CRÉATION D'UNE CENTRALE HYDROÉLECTRIQUE SUR LE COURS D'EAU DE LA BÉHINE À LAPOUTROIE

Note technique sur l'étude d'impact

Date : 14/03/2024

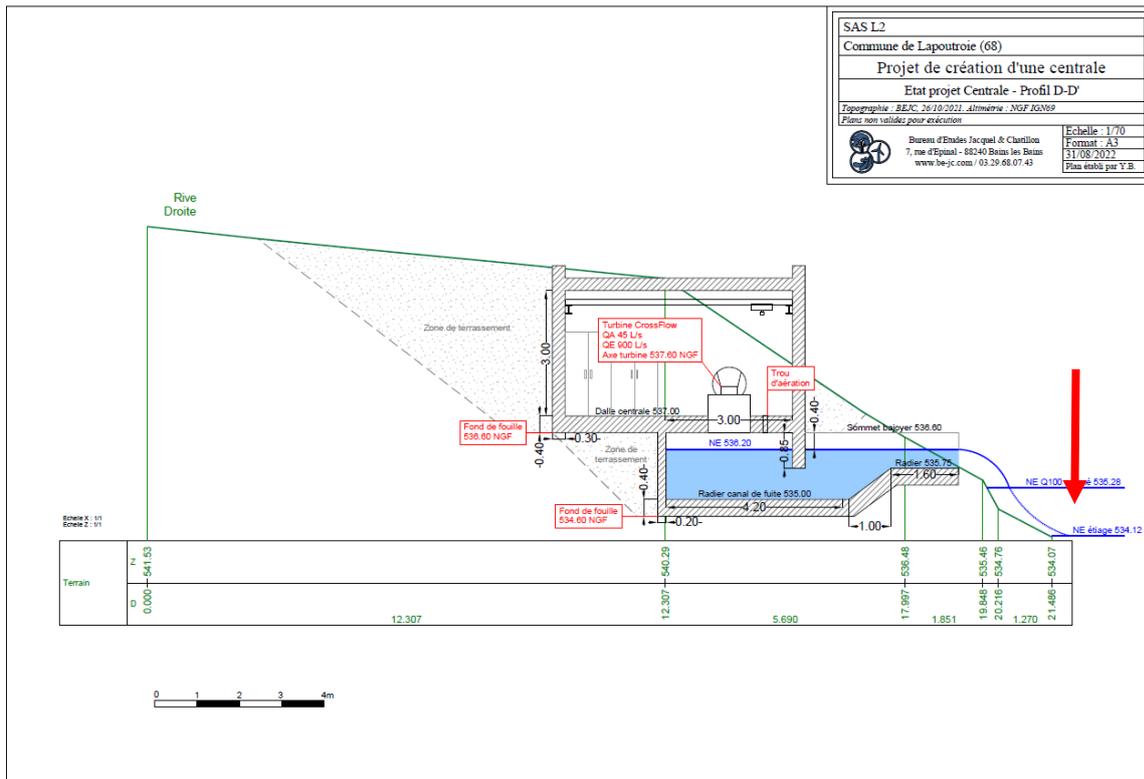
Interrogation du Parc :

- *Quelle est la taille du bassin versant utilisée pour les calculs de débit (24,8 ; 29 ou entre les deux valeurs) ?*
